# 第2回検討会で頂いたご質問・ご意見 に関する説明資料

平成18年1月25日

日本原子力研究開発機構  
電気事業連合会

第2回検討会で各専門委員から頂いたご質問を以下のとおり整理した。

図. 相互影響因子の影響範囲の時間的变化 (左: 結晶質岩、右: 堆積岩)

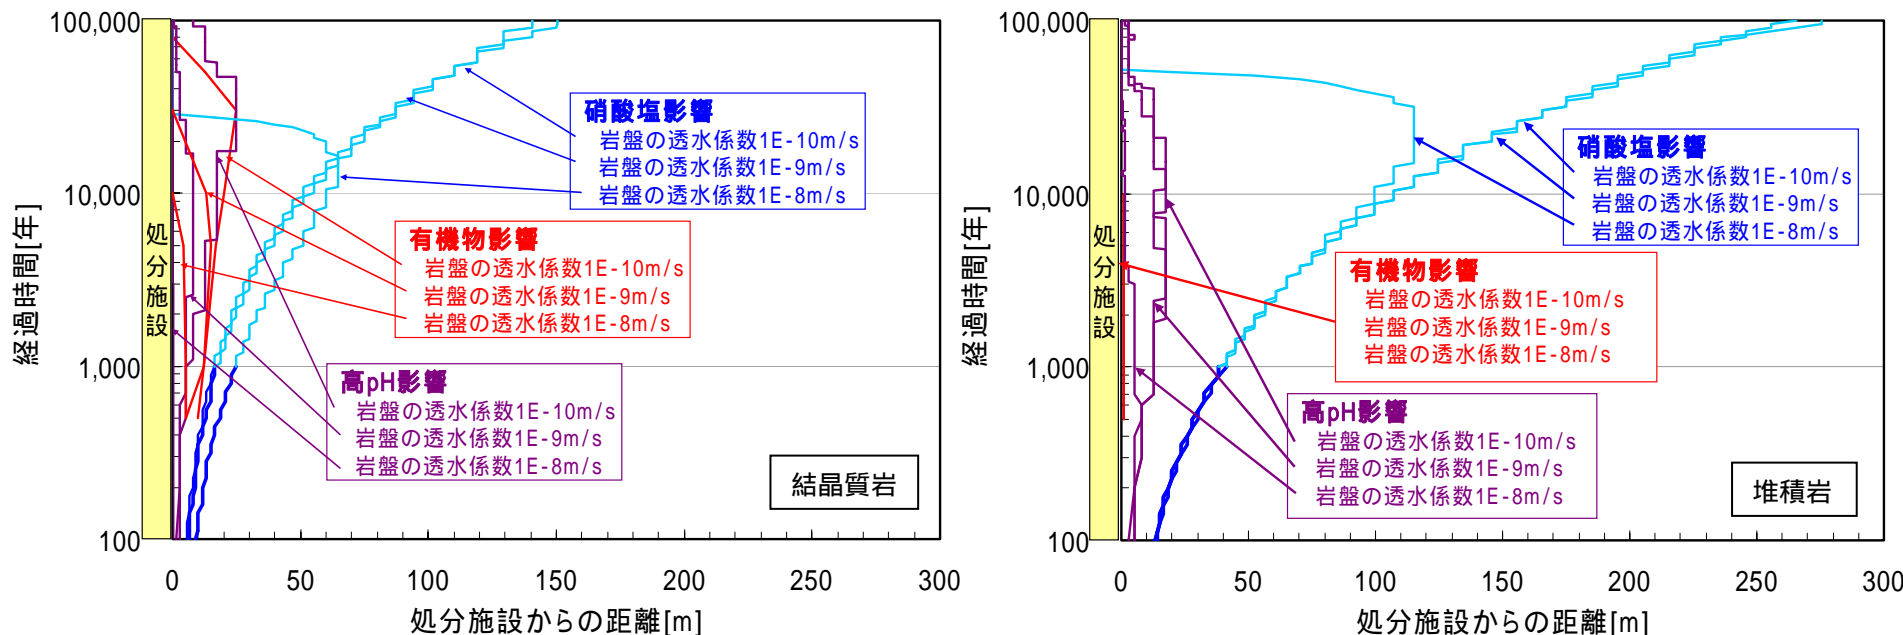
第2回検討会で頂いたご意見・ご質問について
・「相互影響因子」	<ul style="list-style-type: none"> <li>・高レベル放射性廃棄物処分では多くの影響因子について議論しているが、併置処分における相互影響因子の選定時に考慮されているのか。例えば、水素発生によるトリチウム置換やコロイドによるPu移行促進に対する懸念など。</li> <li>・長半減期放射性廃棄物(非発熱性)処分において考慮されている窒素の動態は、環境や農学で検討されているものと同様なものか。</li> <li>・セメントによる高pH下での硝酸塩は、どのような化学形態をしているのか。</li> <li>・第2回資料第2号6ページの、「放射線についての影響」について、放射線による「人工バリアの損傷」と「酸化還元雰囲気に影響」と並べて使うのは不適切ではないか。</li> <li>・第2回資料第2号14ページの、「相互影響因子の時間的变化」について、硝酸塩については透水係数をパラメータとして影響が示されているが、pHや有機物についても透水係数をパラメータとした結果を示してほしい。</li> <li>・相互影響因子の評価として、300mという離間距離は絶対安全を見越したものであり、相互影響があっても処分が問題なく行える範囲は、もっと近づけることができるのではないか。</li> <li>・水理条件として処分場の配置は上流・下流を決めなくてはならないのか。</li> <li>・相互影響因子の評価についてはunknown factorもあり、将来変わるかも知れないといえるのではないか。</li> <li>・相互影響因子の評価の判断は「ある」「ない」という表現でなく、「小さい」などの表現の工夫が必要では。</li> </ul>
・「調査、建設、操業、管理等への影響」	<ul style="list-style-type: none"> <li>・併置処分をする際の処分場の工夫(例えば立坑の数)という観点で、今後合理化の検討ができるのではないか。</li> </ul>
・その他(「今後の技術開発」)	<ul style="list-style-type: none"> <li>・技術開発(代替技術等)とその経済性(減容効果等)について説明してほしい。今後研究開発を進めることによりいろいろと有望な技術が出てくるのではないか。例えば、フランスでもアスファルトを使わないようにしており、アスファルトを高温燃焼しシリカ等の成分を加えてガラスビーズを作る技術開発等。</li> </ul>

硝酸塩、有機物、高pHの影響範囲の時間的变化は、その場の透水係数によって大きくは変わらない。

因子	判断の目安	影響範囲が最大となる時期又は評価対象期間
熱	80 以下	第1回検討会資料第4-1号P.8より1,000年以内で影響は最大となる
有機物	$10^{-6}\text{mol/dm}^3$ 以下	10万年以内に影響範囲は最大となる
硝酸塩	オーバ-バックの腐食抑制の点から $10^{-4}\text{mol/dm}^3$ 以下	オーバ-バックの設計上の機能維持期間(1,000年)に100倍程度の余裕を見たとしても、硝酸塩の拡がりの評価対象となる期間は10万年程度に収まる
高pH	pH11以下	10万年以内に影響範囲は最大となる
